BR.271.07.2023

## WYJAŚNIENIE TREŚCI SWZ

**Nazwa postępowania:** *Rozbudowa Publicznej Szkoły Podstawowej w Mieroszowie z budową sali sportowej*

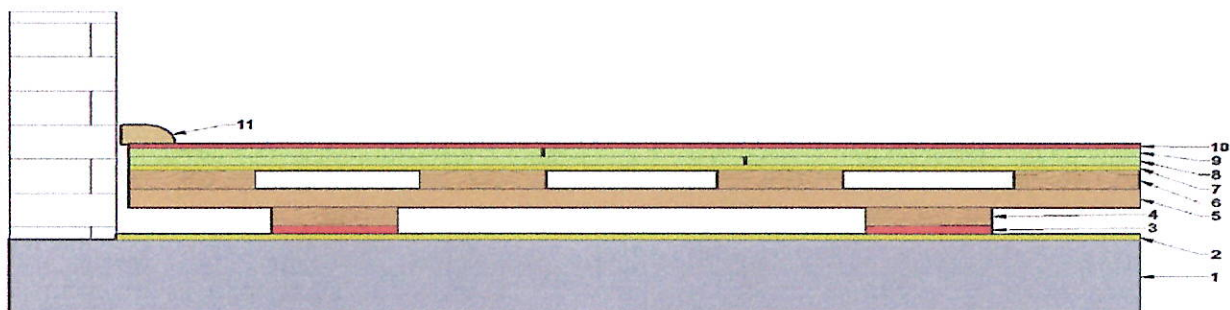
1. Jakie są wymagania dotyczące podłogi sportowej na przedmiotowej Inwestycji?

*Zamawiający będzie wymagał zamontowania na hali systemowej posadzki sportowej o kombinowanej amortyzacji, składającej się z wykładziny sportowej PCV o grub. min. 7,5 mm z kompleksem warstwy wierzchniej o gr. min 2 mm zbrojonym siatką z włókna szklanego zamontowanej na systemowym ruszcie legarowym.*

*Cały system podłogi sportowej (legarowy ruszt systemowy+wykładzina PCV) musi być przebadany na zgodność z obowiązującą normą EN 14904 i spełniać wszystkie 13 jej parametrów oraz posiadać oznakowanie CE. Zamawiający będzie wymagał, aby do dnia składania wniosku materiałowego producent oferowanej nawierzchni sportowej PCV uzyskał certyfikację 3 podstawowych federacji Sportowych Siatkówki, Koszykówki i Piłki Ręcznej tj. FIVB, FIBA, EHF.*

#### Konstrukcja podłogi sportowej:

1. podłoże betonowe
2. warstwa folii izolacyjnej stabilizująca wilgoć
3. podkładka sprężysta 6mm
4. podkładka dystansowa(w celu podniesienia posadzki do wymaganego pułapu)
5. ruszt podłużny z drewna iglastego o wymiarach 19 x95 mm, ułożony w rozstawie osiowym co 500 mm
6. ruszt poprzeczny z drewna iglastego o wymiarach 19 x 95 mm, ułożony w rozstawie osiowym co 250 mm
7. warstwa folii izolacyjnej stabilizująca wilgoć
8. warstwa płyt wiórowych OSB/ P5 gr. 10 mm
9. warstwa płyt wiórowych OSB/ P5 gr. 10 mm
10. nawierzchnia sportowa, wykładzina sportowa PVC gr. min 7,5 mm
11. listwa wentylacyjna

*Podłoga sportowa wskazana jest w pozycji 102d.8.4 kosztorysu.(wysokość 14 cm są to pozycje 3-10 powyżej)*
